<b>PEWIK GDYNIA Sp. z o.o.</b> ul. Witomińska 21, 81-311 Gdynia www.pewik.gdynia.pl tel. cent. (58) 66 87 311 biuro@pewik.gdynia.pl	TT-721-Ru-003100/24 Numer uzgodnienia	 1111265815 Kod RDE
		21-02-2024 Data wydania uzgodnienia	
		21-02-2026 Data ważności uzgodnienia	
<b>UZGODNIENIE DOKUMENTACJI PROJEKTOWEJ          DOT. SIECI I URZĄDZEŃ WODOCIAĞOWYCH I/LUB KANALIZACYJNYCH</b>			
<b>A. DANE INWESTORA</b>

7. Adres		8. Nie dotyczy	
<b>C. LOKALIZACJA PROJEKTOWANEGO URZĄDZENIA / OBIEKTU BUDOWLANEGO</b>			
9. Miejscowość Dębogórze-Wybudowanie Rumia	10. Ulica ul. Długa, ul. Henryka Dąbrowskiego	11. Nr działek Zgodnie z opracowaniem	12. Obręb obr. nr 8, Dębogórze; obr. nr 15, Rumia; obr. nr 14, Rumia
<b>D. ZAKRES UZGODNIENIA</b>

13. Opis projektowanych urządzeń wodociągowych i/lub kanalizacyjnych 1. budowa - energetyka 2. budowa - telekomunikacja		14. Branża dokumentacji podlegająca uzgodnieniu 1. ELEKTRYCZNA 2. TELEKOMUNIKACYJNA

- ☐ Zał. 1. Sposób ułożenia elektroenergetycznych linii kablowych i światłowodowych (rys bez numeru) – 1 egz.,
- ☐ Zał. 2. Pismo o znakach TT-720-Ko-35016/21 z 05-11-2021 r. – 1 egz.

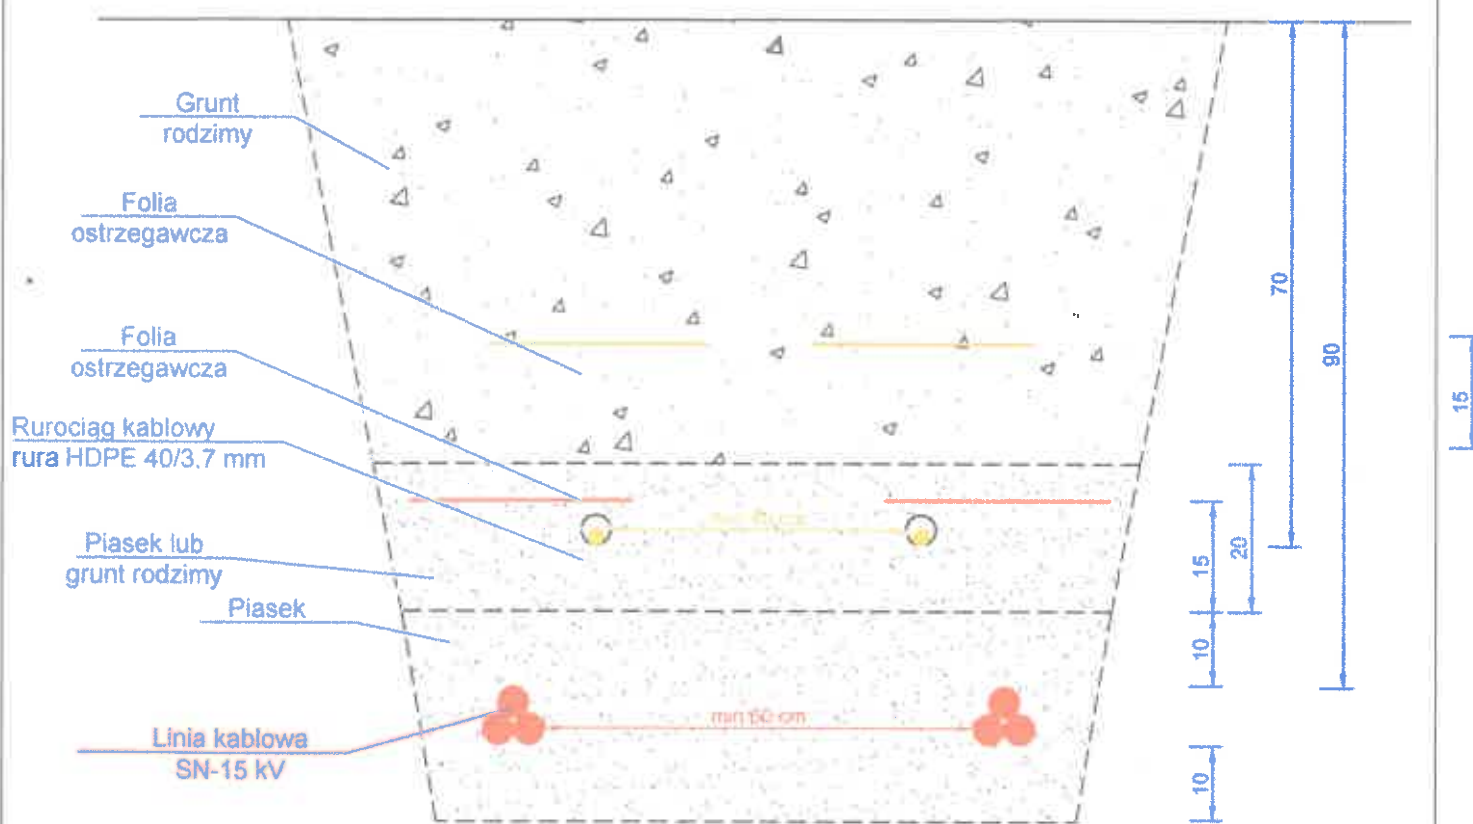
1. Rysunek 1 – wykop otwarty:
  - a) należy zachować odległość pomiędzy krawędziami kabli SN min. 60 cm. W przypadkach braku możliwości zachowania tej odległości przy zbliżeniach należy kable ułożyć w rurach osłonowych typu SRS o grubości ścianki min. 6,3 mm,
  - b) dla rurociągów kablowych przewodów światłowodowych typu HDPEwp Ø40/3,7 mm należy zachować odległość min. 40 cm pomiędzy ich krawędziami o ile nie zajdzie konieczność ich zbliżenia; rurociągi te muszą mieć różne barwy wyróżników.
2. Rysunek 2 – przewiert sterowany:

Rury osłonowe dla kabli energetycznych i teletechnicznych odpowiednio SRS160 i SRS110 o grubościach ścianek min. 6,3 mm.
3. Rysunek 3 – skrzyżowanie:
  - a) rury osłonowe odpowiedni SRS110 i SRS160 o grubościach ścianek min. 6,3 mm,
  - b) należy zachować odległość pomiędzy krawędziami rur osłonowych kabli SN min. 60 cm o ile nie zajdzie konieczność ich zbliżenia.
  - c) należy zachować odległość pomiędzy krawędziami rur osłonowych przewodów światłowodowych min. 40 cm o ile nie zajdzie konieczność ich zbliżenia.
4. Na całej trasie kablowej należy zaprojektować 30 cm poniżej poziomu terenu dodatkowe taśmy ostrzegawcze z opisem „Uwaga. Kabel na głębokości  $0,5 \div 1,0$  m”.
